Mémoire en réponse à l'avis de la MRAE

Le projet PHARES (*Progressive Hybrid Architecture for Renewable Energy Solutions in Islands*), modèle énergétique hybride, est actuellement en développement sur l'île de Ouessant. Composé de volets hydrolien, éolien, photovoltaïque et d'une capacité de stockage, il permet de répondre de manière cohérente à la demande en électricité de l'île, tout au long de l'année. En effet, la production éolienne saisonnière est en phase avec la consommation générale de l'île, les pics de consommation, en hiver, coïncidant avec la période de production maximale de l'éolien. Le solaire permet de répondre au différentiel entre la demande diurne et nocturne principalement l'été avec l'afflux touristique. L'hydrolien, grâce à sa prédictibilité, pourra assurer une fourniture de base tout au long de l'année, tandis que le stockage permettra de réguler et stabiliser le système réseau, d'écarter les pics et creux de production et de lisser les fluctuations de production.

Dans le cadre de l'instruction de ce dossier, la Mission Régionale d'Autorité Environnementale (MRAE) de Bretagne a émis l'avis n° 2020-008214 du 14 septembre 2020.

Figure 1 : Tracés des 3 câbles

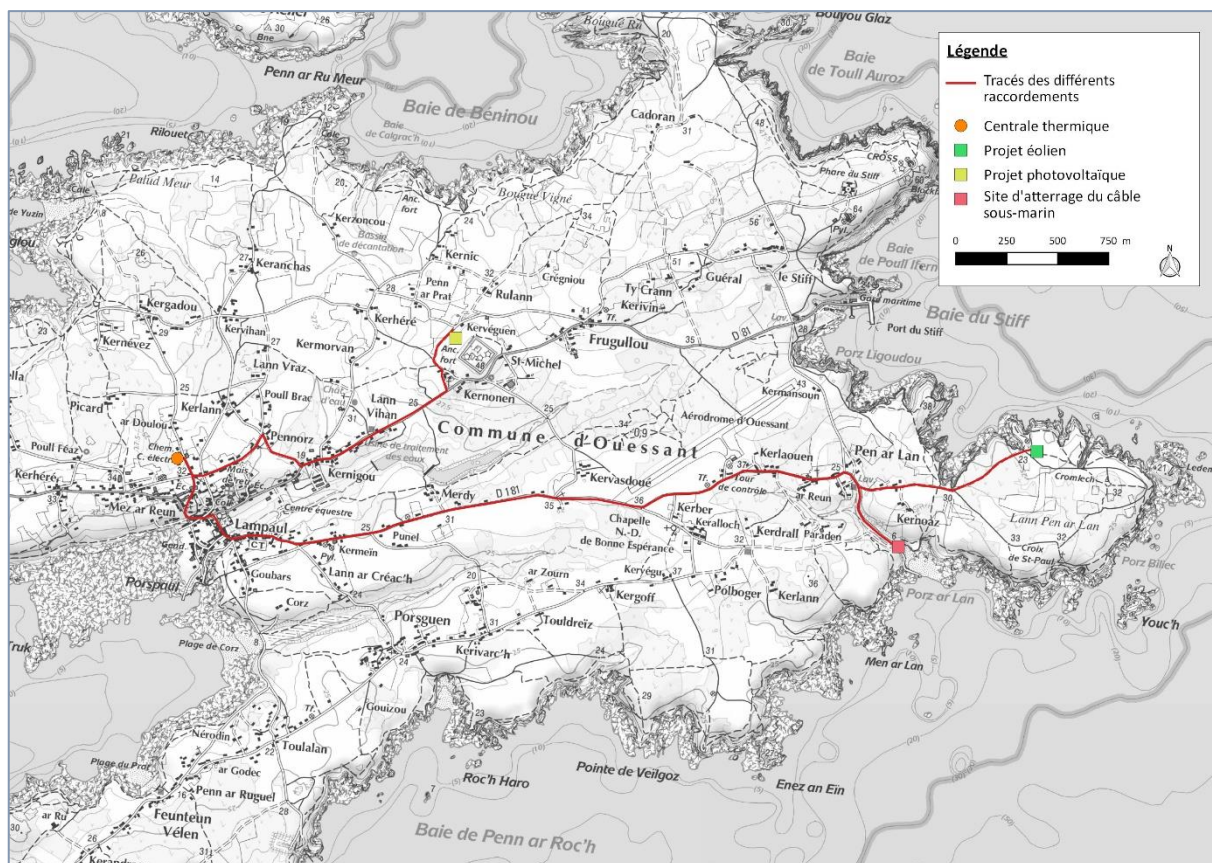
Les enjeux ont bien été identifiés par le porteur de projet, de même que les principaux impacts potentiels, à l'exception non négligeable du raccordement du poste de livraison au poste source par des câbles souterrains, non évalué alors qu'il fait partie intégrante du projet photovoltaïque au sens du code de l'environnement.

L'Ae recommande de procéder à l'évaluation du raccordement de la centrale au poste de distribution de l'énergie au réseau public, afin de permettre une prise en compte correcte des enjeux (notamment de préservation de la ressource en eau potable), et de respecter les dispositions relatives à l'évaluation environnementale des projets.

Les trois projets seront raccordés au réseau électrique au niveau de la centrale thermique au nord du bourg de Lampaul. Ce sont au total 9,7 km de câbles qui seront à poser.

Les raccordements des projets éolien et hydrolien se font en traversant le bourg de Lampaul, puis en empruntant la RD 181 jusqu'au village de Pen ar Lan.

Pour le projet hydrolien, le tracé continue sur la RD 181 jusqu'à la plage de Pen Arland, tandis que pour le projet éolien, il suit la piste menant à l'ancienne décharge.

Le raccordement du projet photovoltaïque emprunte le réseau routier permettant de contourner le bourg de Lampaul par le nord, puis suit la RD 81 jusqu'au village de Kernonen puis se dirige vers le village de Kervéguen.

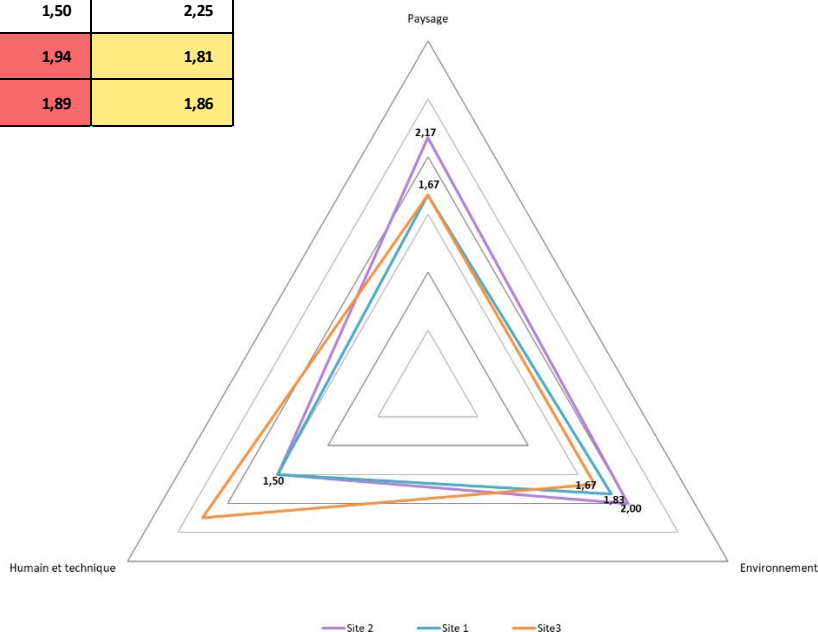
S'agissant de la démarche d'évaluation, le dossier ne justifie pas réellement des moindres incidences environnementales de la localisation du projet par comparaison à des alternatives possibles : **la justification du site retenu repose uniquement sur la capacité à maîtriser le foncier dans un contexte de parcellisation importante et d'indivision généralisée.**

Le site retenu a été choisi à l'issue de l'analyse de plusieurs sites potentiels. En effet le site retenu devait réunir les caractéristiques suivantes :

L'analyse finale de ceux-ci selon des critères liés aux enjeux paysagers, biologiques et aux aspects techniques du projet donnait le résultat suivant :

Scénario	Synthèse des scores thématiques d'impact		
	Site 1	Site 2	Site 3
Paysage	1,67	2,17	1,67
Environnement	1,83	2,00	1,67
Humain et technique	1,50	1,50	2,25
Moyenne des notes	1,69	1,94	1,81
Moyenne des 3 thèmes	1,67	1,89	1,86

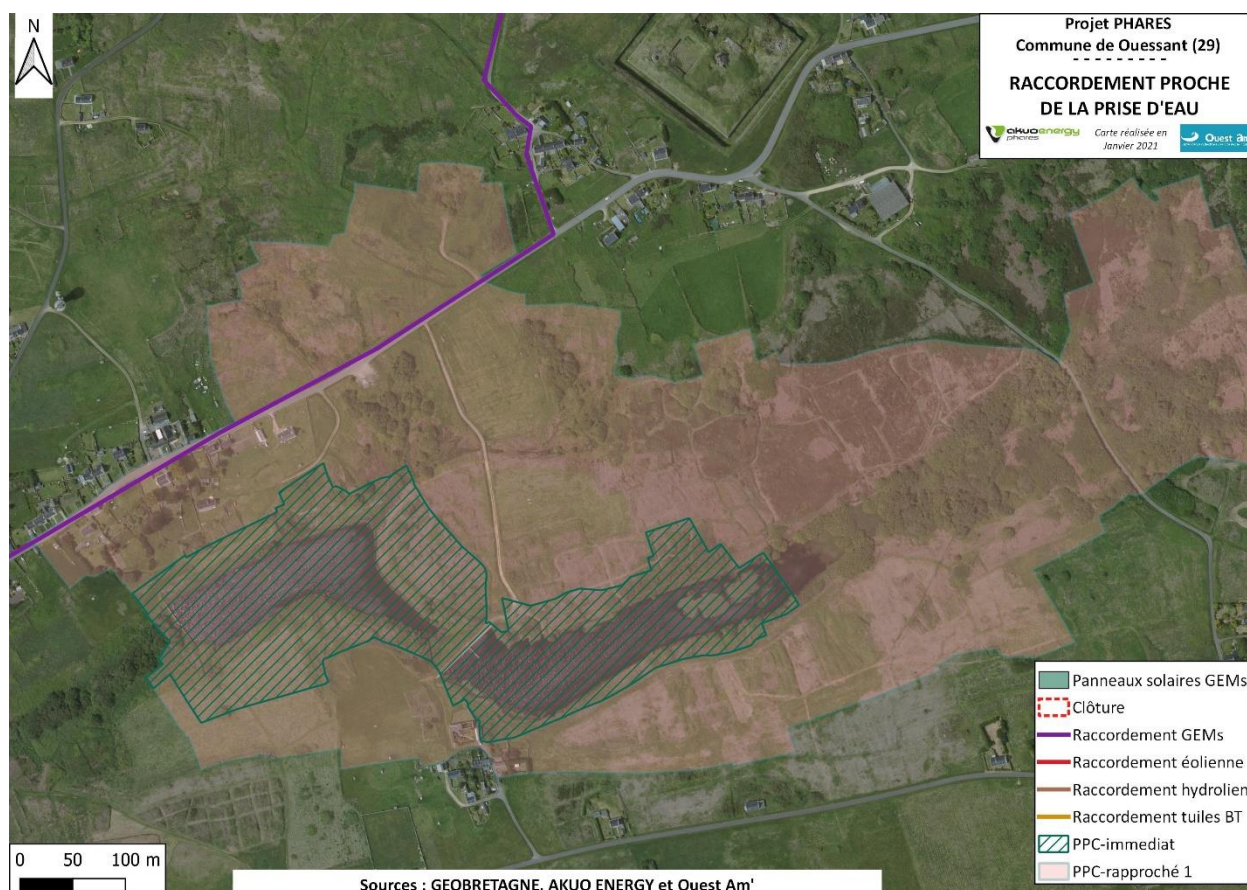
Le projet de parc photovoltaïque est situé dans le périmètre de protection rapproché de la prise d'eau potable de Stang ar Maerdi. Les impacts potentiels de cette installation sur la ressource en eau sont analysés et des mesures d'évitement et de réduction adaptées sont mises en place, de même que des mesures curatives le cas échéant.

Toutefois l'absence d'information (et a fortiori d'évaluation) relative au raccordement souterrain au poste source – dont le tracé est susceptible de traverser le périmètre de protection rapprochée de la prise d'eau – ne permet pas de démontrer l'absence d'incidences notables du projet sur la ressource en eau potable.

Le raccordement souterrain au poste source traverse effectivement le périmètre rapproché de la prise d'eau potable de Stang ar Maerdi.

L'essentiel du raccordement du projet photovoltaïque utilise le réseau routier principal (routes départementales) et secondaire. Les travaux de ce raccordement auront lieu sur le bas-côté des routes, impactant des fossés ou des bermes herbacées.

- Même si les risques de pollutions sont limités, il conviendra à titre préventif vis-à-vis des milieux aquatiques de matérialiser une zone de recul de 10 mètres minimum et de ne pas stocker des produits potentiellement polluants aux abords des fossés ;
- Le plein des engins ne devra pas être fait dans le périmètre de protection, ni aucun stockage de matériaux ;
- Une attention particulière se portera sur l'éloignement des aménagements provisoires (base vie, sanitaires, etc.) de toute surface en eau et écoulement d'eau.

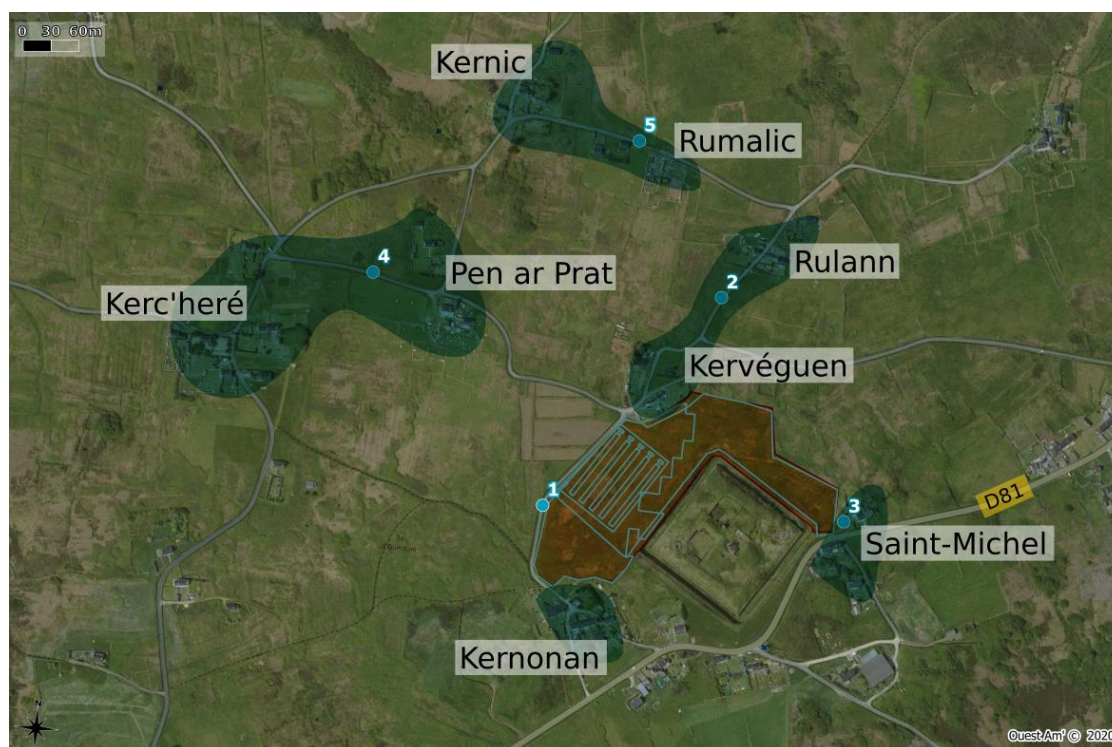
S'agissant de la clôture et du portail d'accès, le dossier mentionne qu'ils seront de couleur vert foncé. A ce sujet, le recours à des matériaux traditionnellement utilisés sur l'île ou à des couleurs plus sombres comme le gris anthracite permettrait probablement une perception visuelle minimisée. Il n'est pas prévu de créer de lisière végétale arbustive ou arborescente : le dossier souligne, à raison, que cela reviendrait à accentuer la présence du projet au regard de la végétation rase environnante.

Afin d'assurer la sécurité des installations, il est prévu de clôturer le site avec un grillage de couleur vert foncé. Le portail permettant l'accès au site sera de couleur identique. Un RAL 6003 ou 6005 pourra être retenu.

Une telle couleur correspond davantage à la nature de l'occupation du sol (végétation rase, prairie, lande) et permet ainsi une intégration plus discrète et sobre de l'ensemble de la clôture sur un arrière-plan majoritairement végétal et donc vert. A proximité immédiate du site du projet, le bâti est absent ; un gris anthracite créerait un contraste plus important et desservirait ainsi l'insertion paysagère.

Par ailleurs, ce choix est en accord avec l'actuelle clôture du fort Saint-Michel, également de couleur vert foncé :

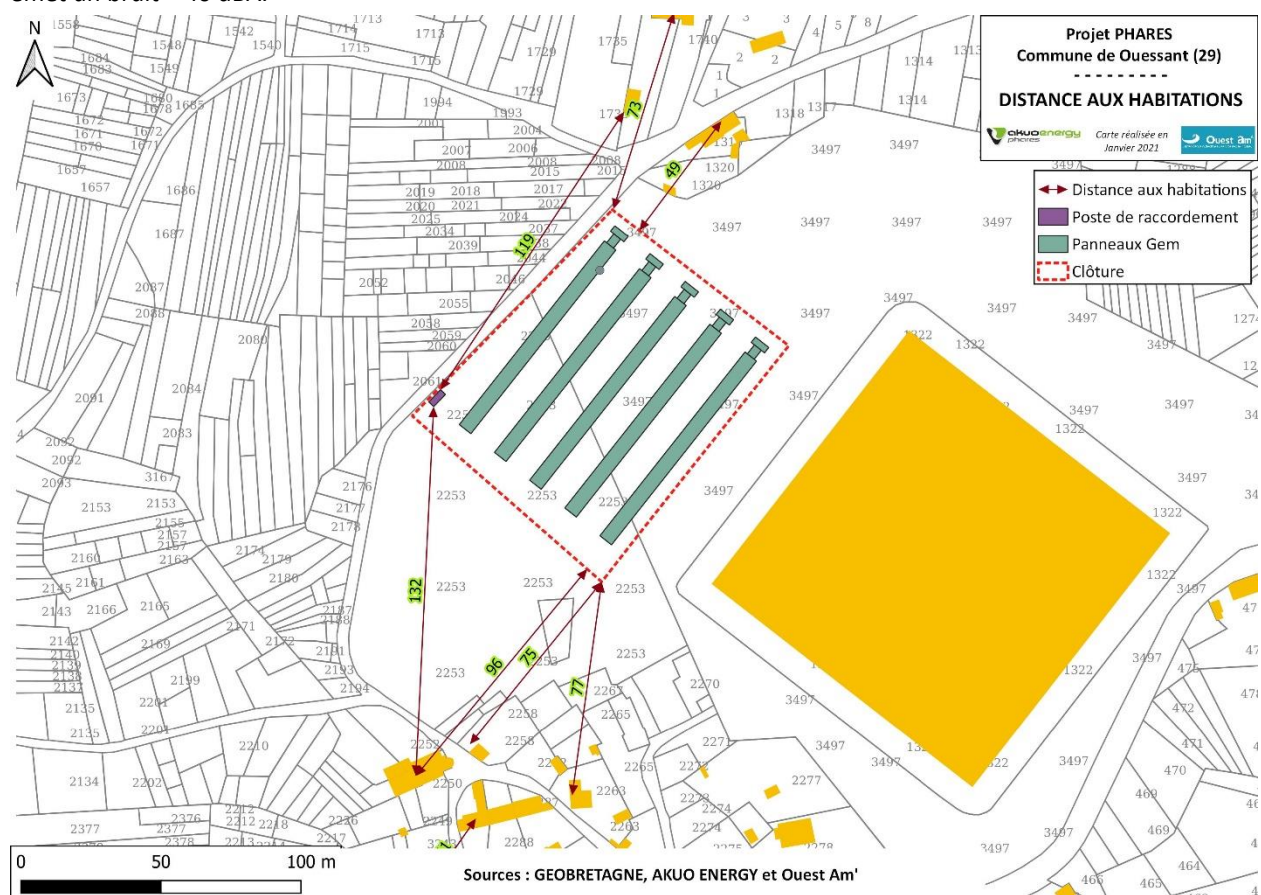
La perception du projet depuis les habitations riveraines apparaît toutefois insuffisamment documentée : les photomontages ne permettent pas d'appréhender les incidences sur le « paysage vécu », et donc de démontrer que les mesures prévues sont suffisantes.

Afin d'illustrer les ambiances paysagères immédiates et la perception du projet depuis l'habitat riverain, 5 photomontages ont été réalisés (le 6^{ème} étant situé sur le littoral nord).

Ces photosimulations parfaitement réalistes représentent chacune un groupe d'habitations depuis lesquelles les perceptions du projet seront sensiblement identiques (cf carte ci-après).

- N°4 : Pen ar Prat et Kerc'heré
- N°5 : Kernic et Rumalic
- N°2 : Rulann et l'arrivée à Kervéguen
- N°3 : Saint Michel

Le photomontage N°1, situé quasiment in-situ donne une représentation précise des éléments du projet, compte tenu de sa proximité immédiate. Il est possible d'apercevoir sur la droite du panorama certaines toitures du hameau de Kernonan ; les habitations étant fortement tronquées par le relief de la butte Saint-Michel. Il est évident que depuis ce hameau, ce même relief masquera en grande partie (voire totalement) les installations photovoltaïques.

Figure 5 : Impact de chaque composante sur le résultat du mix énergétique de PHARES (source Alta Energy)

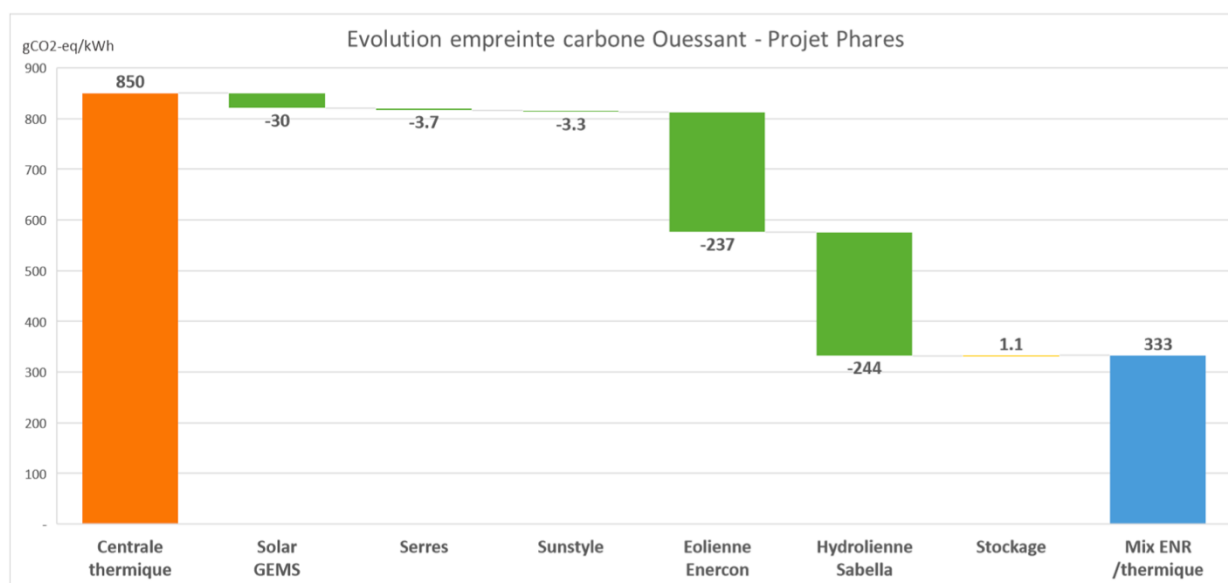
La production d'un bilan des gaz à effet de serre (GES) et énergie plus complet permettrait ainsi de mieux situer l'apport du parc photovoltaïque et du schéma global sur le plan des émissions de GES et, in fine, sa contribution à l'atténuation du changement climatique.

L'Ae recommande de produire un bilan gaz à effet de serre et énergie global et détaillé du projet énergétique de l'île d'Ouessant (prenant en compte les coûts climatiques de la fabrication, de l'entretien, et du démantèlement de chaque volet du projet), afin de mieux expliciter sa portée, a priori exemplaire.

AKUO Energy a fait réaliser par le bureau d'études Alta Energy un bilan carbone complet, sous la forme d'une analyse du cycle de vie de l'ensemble des projets : photovoltaïque, éolienne, hydroliennes et stockage batterie. L'étude sera versée au dossier d'enquête publique. L'objectif de l'Analyse de Cycle de Vie (ACV) est de calculer l'évolution de l'empreinte carbone de l'électricité produite sur l'île d'Ouessant avant et après la mise en route du projet PHARES :

décarbonée. La balance entre les deux va permettre de réduire notablement la production de carbone qui passerait ainsi de 850 gCO₂-eq/kWh à 333 gCO₂-eq/kWh avec le mix Ouessant de PHARES, soit une réduction de 61%.
